Název veřejné zakázky: **Modulární stavba pro dětskou skupinu, Krajská zdravotní, a.s. – Nemocnice Chomutov, o.z. – DESIGN & BUILD**

Evidenční číslo: **4581/2025**

Vysvětlení zadávací dokumentace č. 3

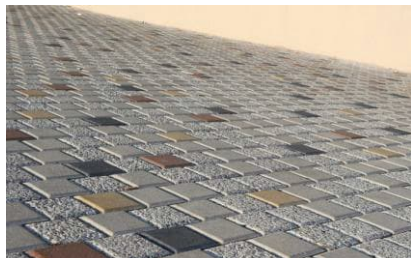
9. Budoucí rozšíření stavby – prosíme o potvrzení, zda mají vyznačené plochy případného budoucího rozšíření stavby vliv na aktuální návrh a provedení stavby (např. rezervace prostoru, kapacitní požadavky sítí).

8. Nebude syntetický, chodník se bude provádět ze stejné zámkové dlažby jako ostatní povrchy, tato dlažba má základní vlastnosti pro využívání chodců.
9. S rezervou pro přístavby je počítáno, ale nebudou tomu v první fázi přizpůsobeny základy apod, rozšíření nebude mít vliv na kapacity sítí.
10. Plotové svařované 3D dílce, poplastované, výška 1 metr.
